H4-CA-193-R01

浜岡原子力発電所 敷地の地質・地質構造（コメント回答） 補足説明資料

2021年2月3日

審査会合・現地調査におけるコメント一覧（未回答分）

Moore et al.(2015)

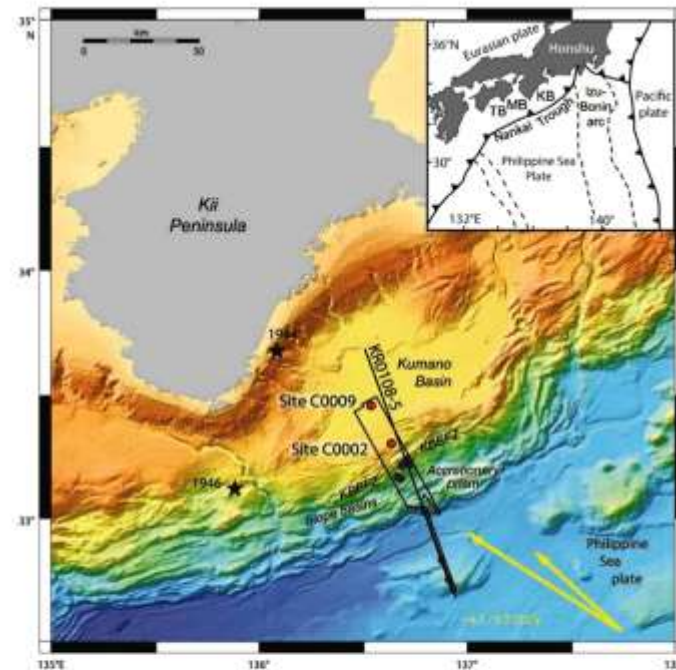
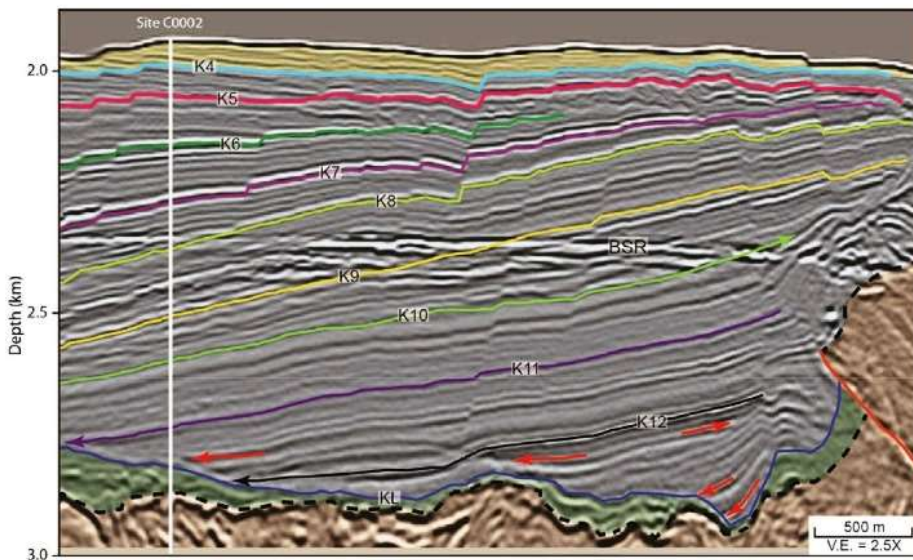
- 正断層に関する一般的特徴やH断層系の形成要因に関する文献の引用に際し、引用理由も含め適切に整理すること。

- domino faultsに関する事例について、文献においてdomino faultsとされているものと、文献ではdomino faultsとされていないもののその形態的特徴がdomino faults と類似する構造のうちH断層系の形成環境と同様な未固結～半固結地盤における事例とを区別し、整理した。
- Moore et al.(2015) の引用において、H断層系の活動性評価に関する記載を見直した。

- 南海トラフ熊野灘沖の前弧海盆中の音波探査記録において、陸側に低角度で傾斜する堆積構造中に、同じく陸側に高角度傾斜する平行な正断層群が推定される。
- 本知見に示される正断層群は、巨大分岐断層に沿う隆起帯の成長等による堆積物の傾動が要因とされ、H断層系とはテクトニクス的な背景は異なり、また海底地すべりとは解釈されていないものの、“隆起に伴う表層付近の地層の傾動によって生じた引張応力によって形成された、地下深部に連続せず、後方回転を伴う一連の平行な正断層群”という観点では同一であり、地すべり移動体中に生じる後方回転を伴う一連の平行な正断層群と類似する。

大深度ボーリングNo.5孔及びNo.7孔について

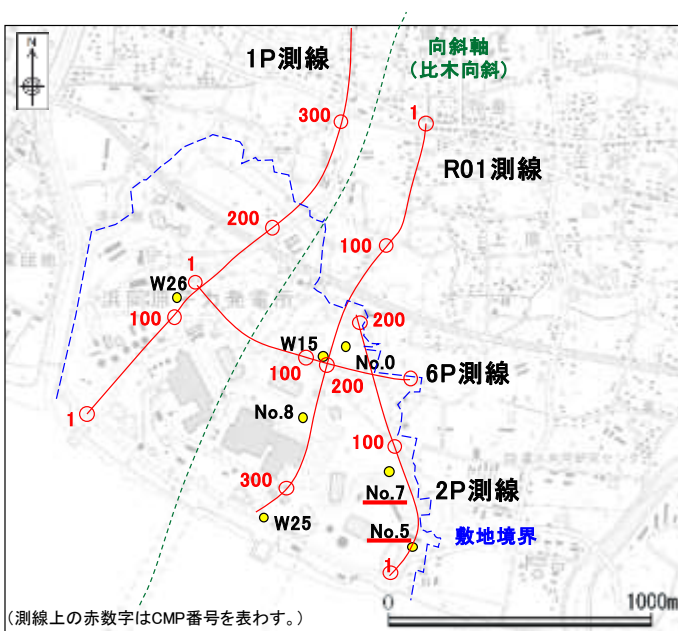
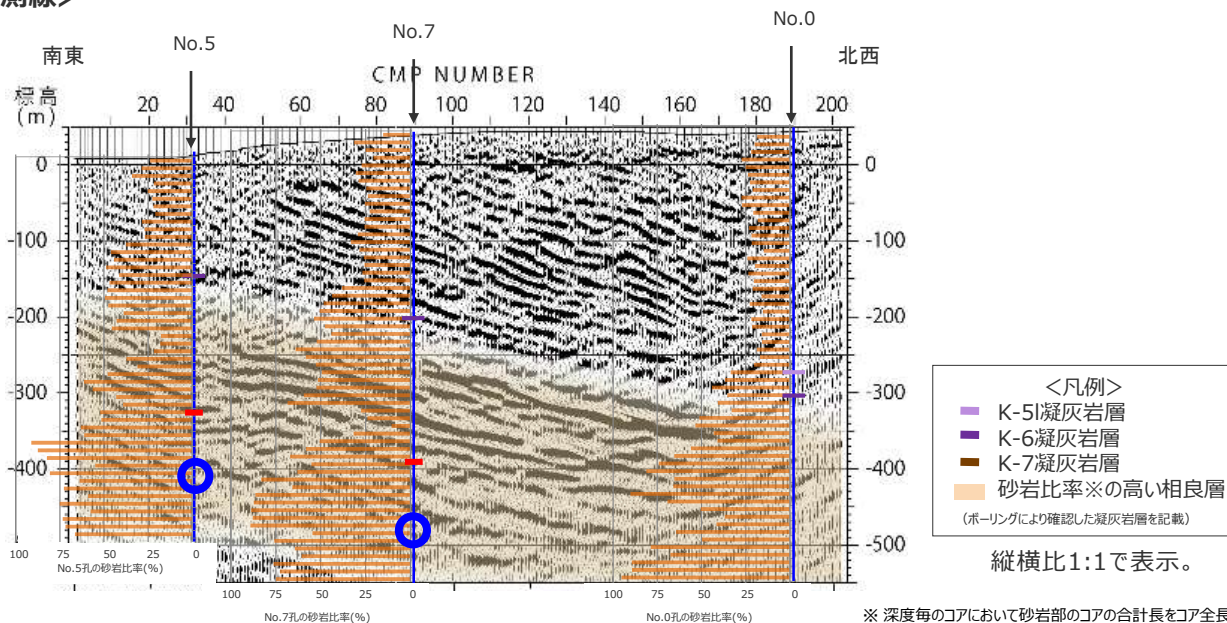
<コメントNo.88>

- 大深度ボーリングNo.5孔及びNo.7孔の柱状図において、H断層系と関連するような性状の記載のある深部の断層について、事業者の解釈を示すこと。

- 大深度ボーリングNo.5孔及びNo.7孔の柱状図において、H断層系と関連するような性状の記載のある深部（K-8凝灰岩以深）の断層等について、ボーリングコアで観察される性状から、H断層系と同性状の断層に該当するかどうかの解釈を示す。

- 大深度ボーリングNo.5孔, No.7孔は, 反射断面の2P測線上に位置している。
- 大深度ボーリングNo.5孔及びNo.7孔の柱状図において, H断層系と関連するような性状の記載 (“地層混交帯”の記事) のある, 深部 (K-8凝灰岩層以深) の断層はそれぞれ以下の通りである。
 - 大深度ボーリングNo.5孔: 深度 420.30 ~ 423.56m (標高-409.37~-412.63m)
 - 大深度ボーリングNo.7孔: 深度 521.45 ~ 522.55m (標高-477.57~-478.67m)

【深部の断層の解釈】

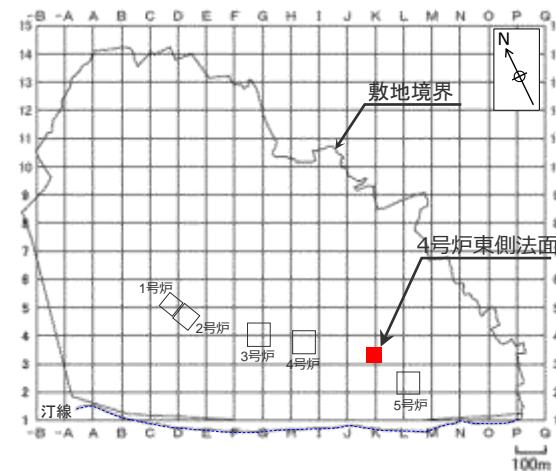
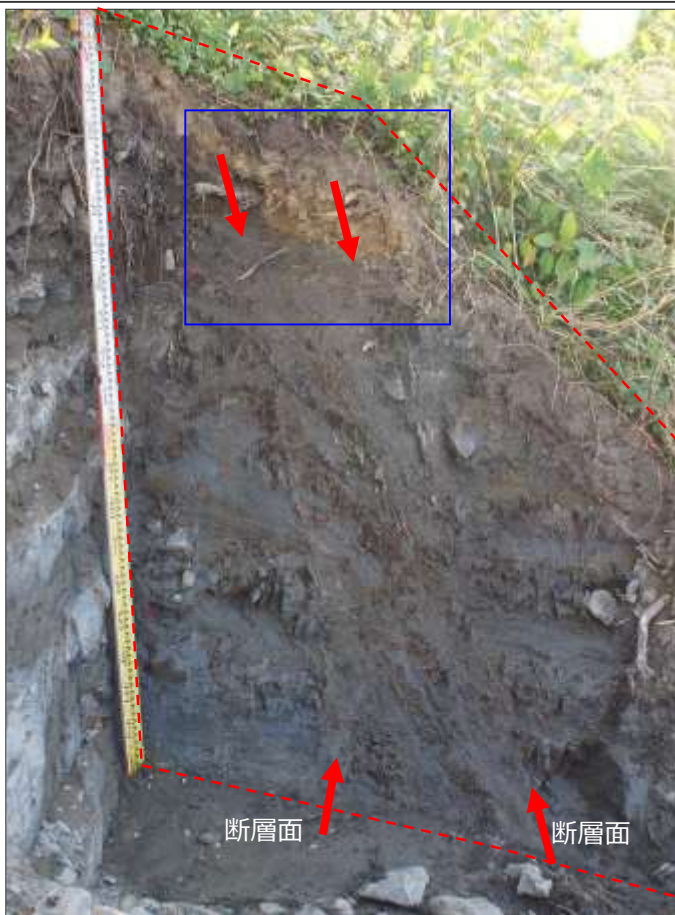
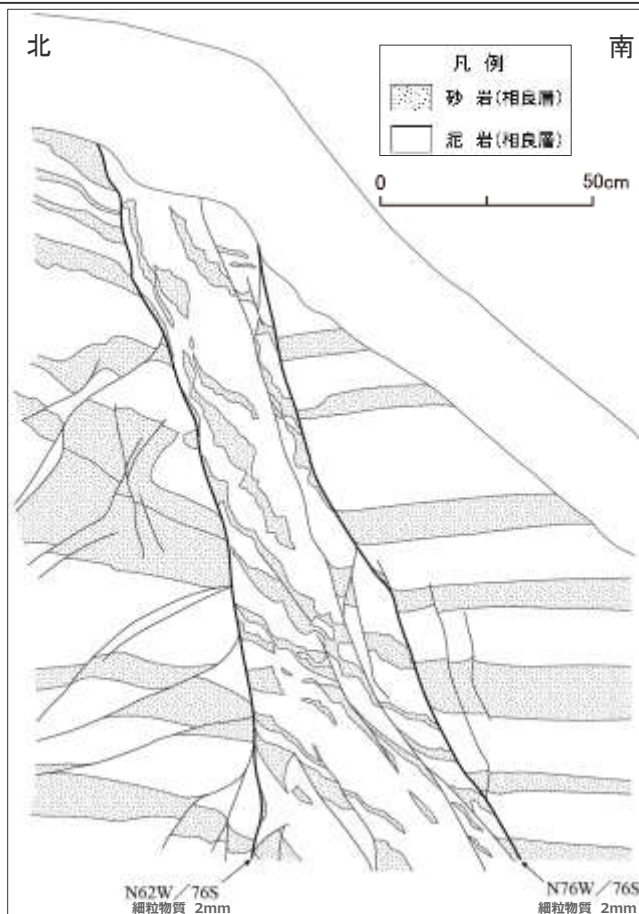
<コメントNo.88>

- 大深度ボーリングNo.5孔及びNo.7孔の柱状図において、H断層系と関連するような性状の記載のある深部の断層について、事業者の解釈を示すこと。

大深度ボーリングNo.5孔，No.7孔の深部（K-8凝灰岩以深）にある，柱状図に“地層混交帯”とされている区間については，堆積時の構造または掘削・採取時のコアの乱れ等であり，H断層系と同性状の断層には該当しないと解釈している。
